## 监理通知单

工程名称: 围场满族蒙古族自治县 2016 年村级光伏扶贫电站采购项目 编号: WCFP-TZD-013

关于莫里莫村现场存在的问题

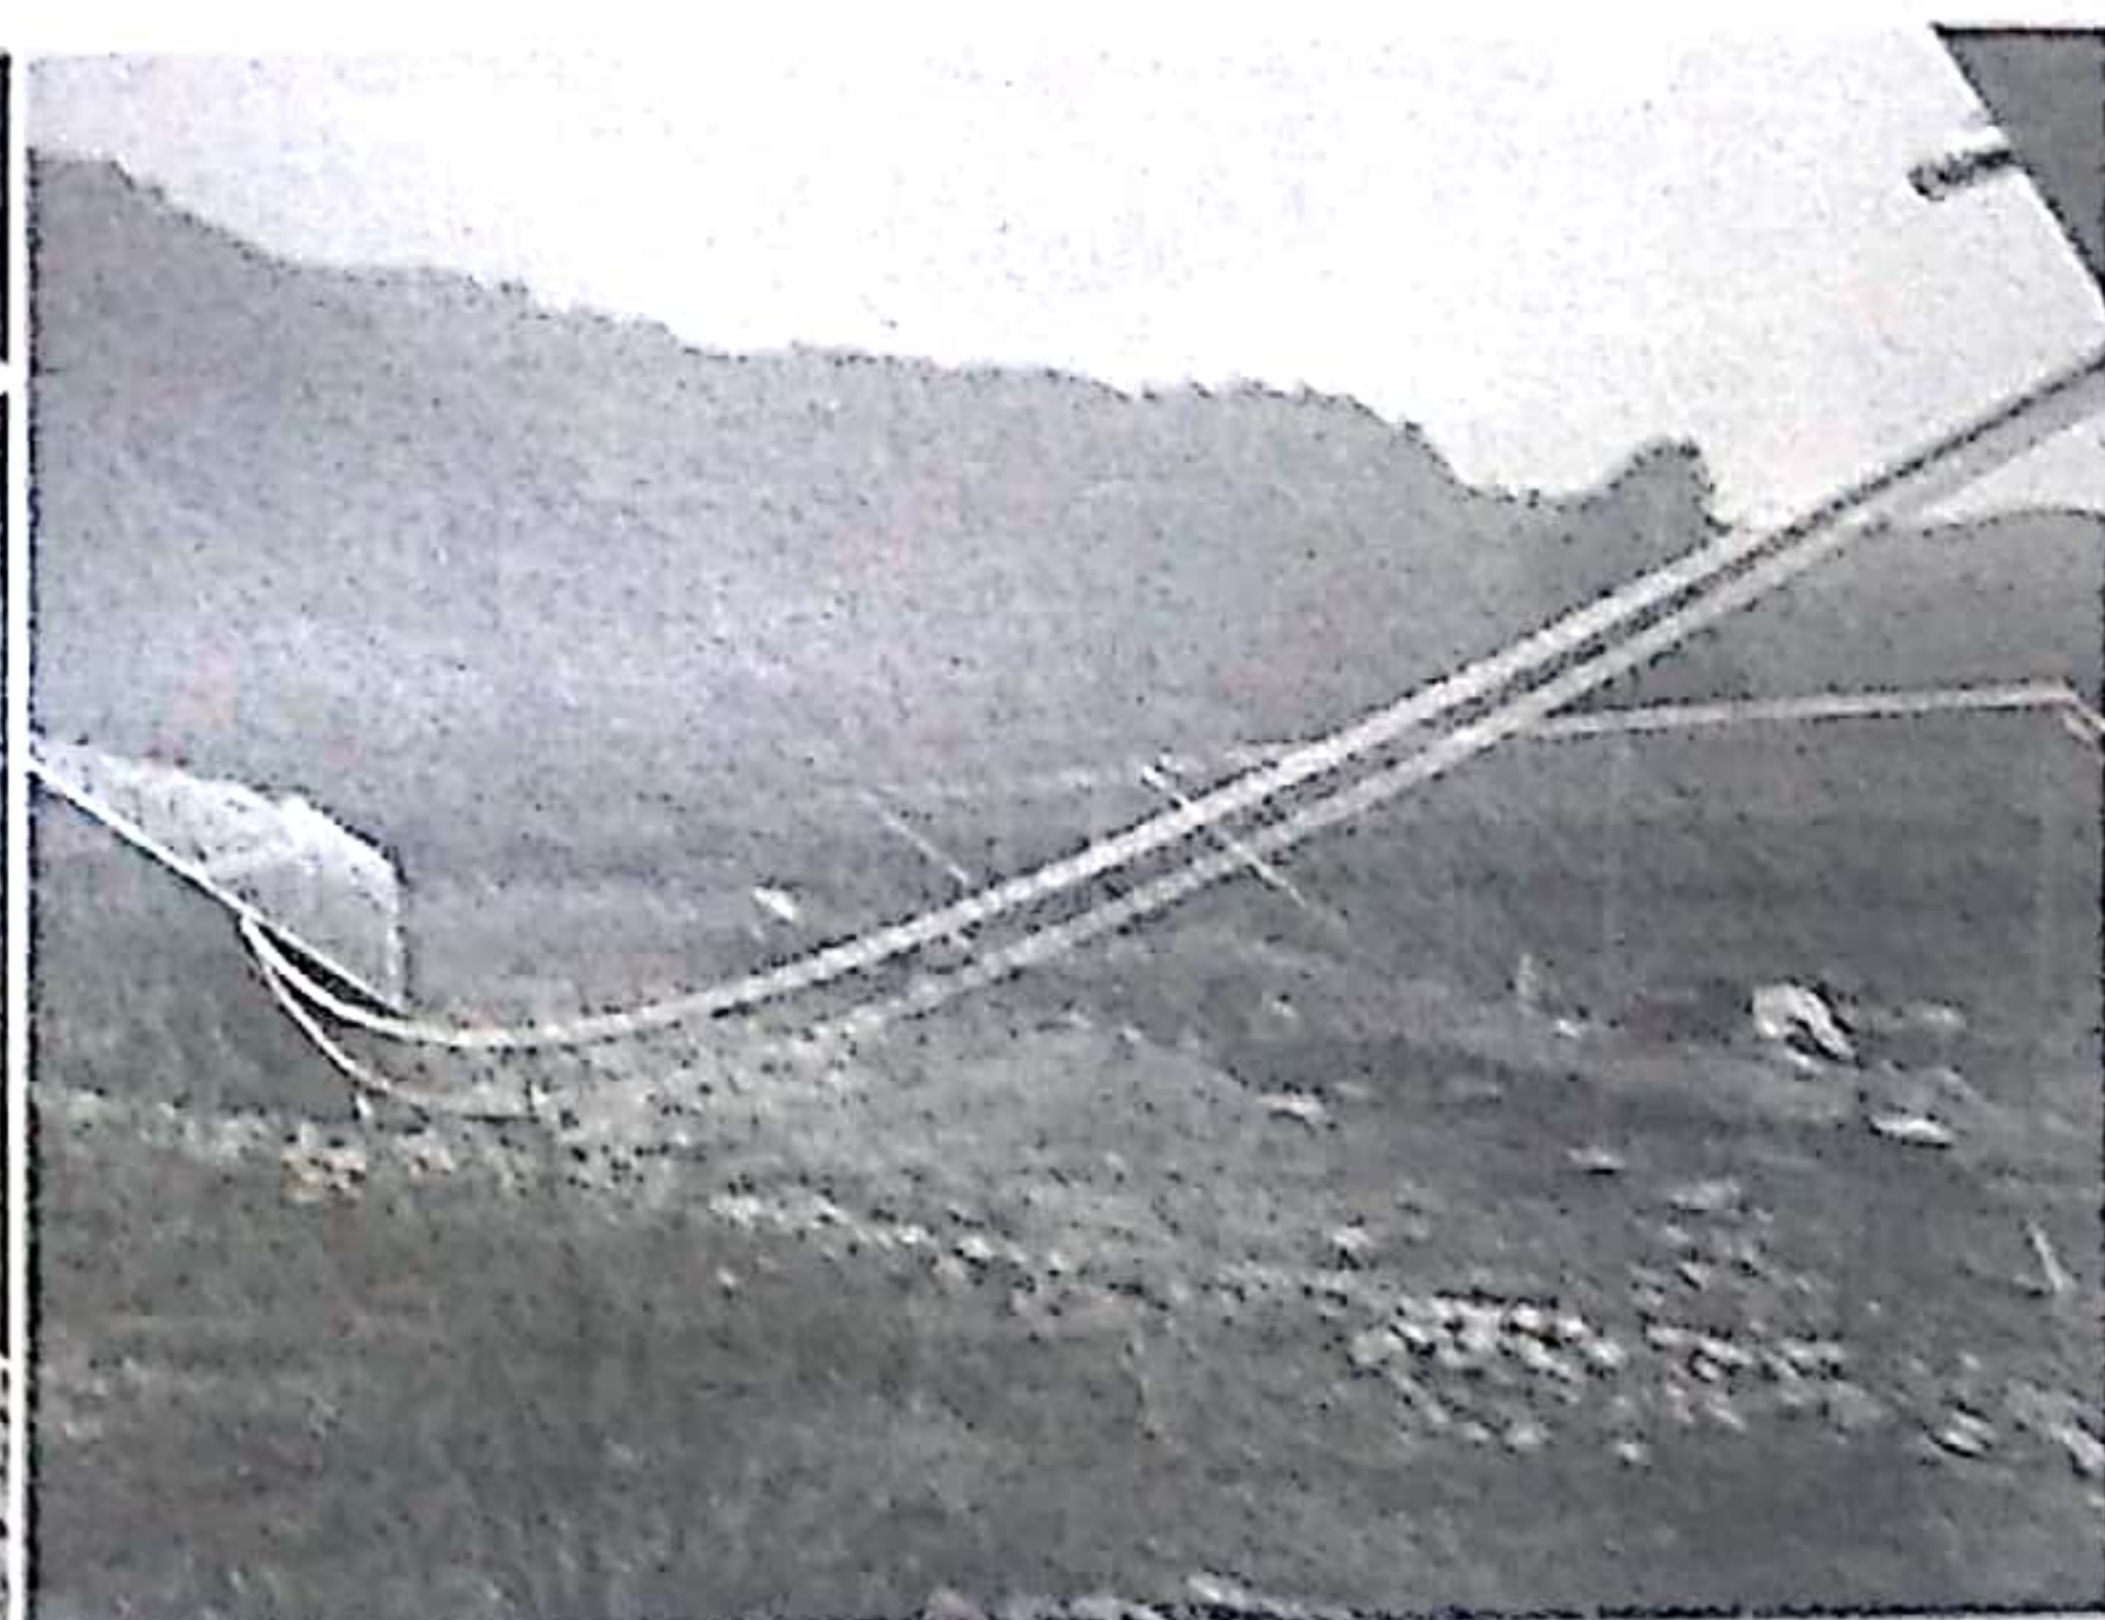
部分组件汇线凌乱

组间接线跨度过长无加强措施

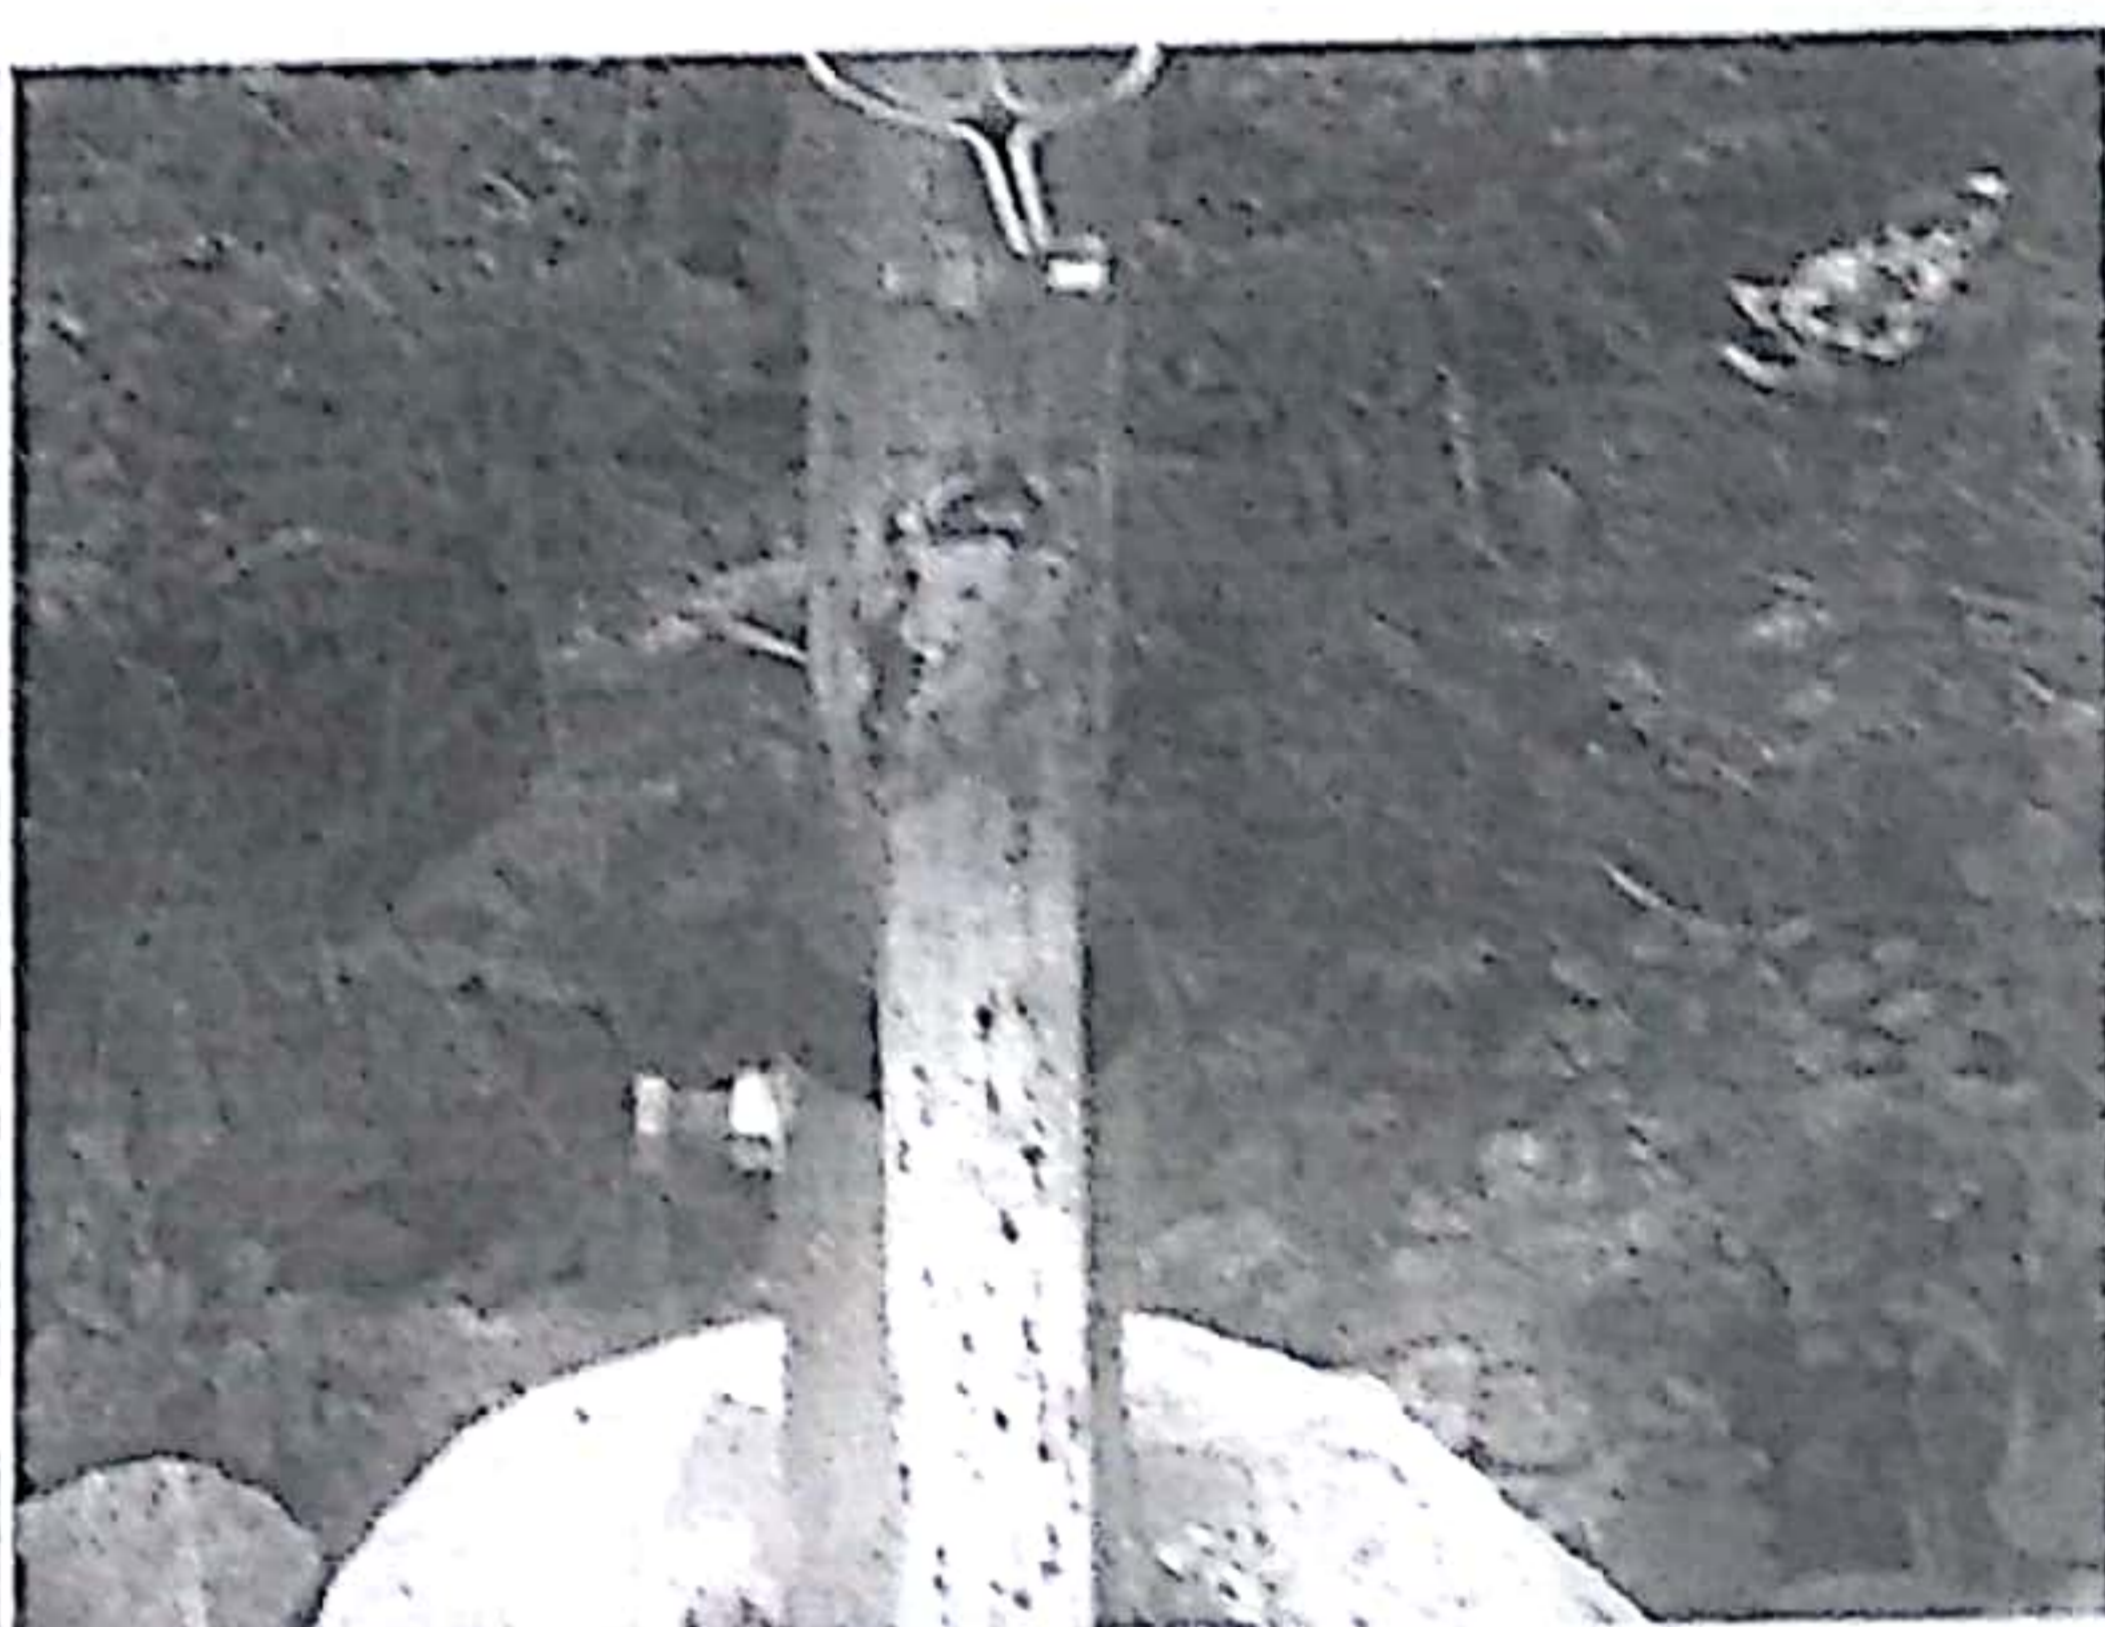
部分螺丝和斜撑杆件生锈

部分接地扁铁未刷防腐
